## Rapport de contrôle d'installations électriques à basse et à très basse tension

**RÉF. 100/2025/125016/D01:1**

**DATE DU CONTRÔLE** 27/11/2025 (11:52 - 12:51) **AGENT VISITEUR** Laurent Maes  
**ADRESSE DU CONTRÔLE** Hortensia 20 - 1932 Zaventem **TYPE DE CONTRÔLE** Visite de contrôle vente ancienne installation (8.4.2.)

### Croquis de position élémentaire et descriptif sommaire des tableaux

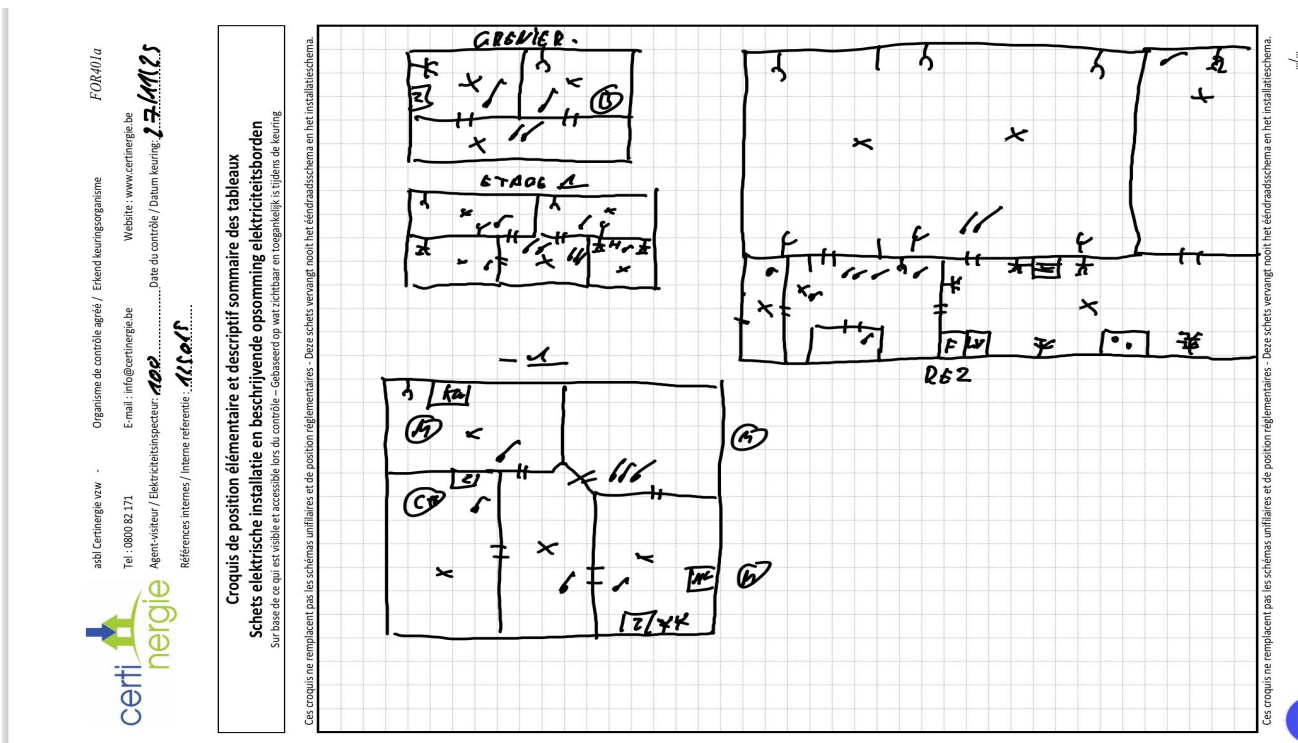
sur base de ce qui est visible et accessible lors du contrôle  
Note : ces croquis ne remplacent pas les schémas unifilaires et de position réglementaires
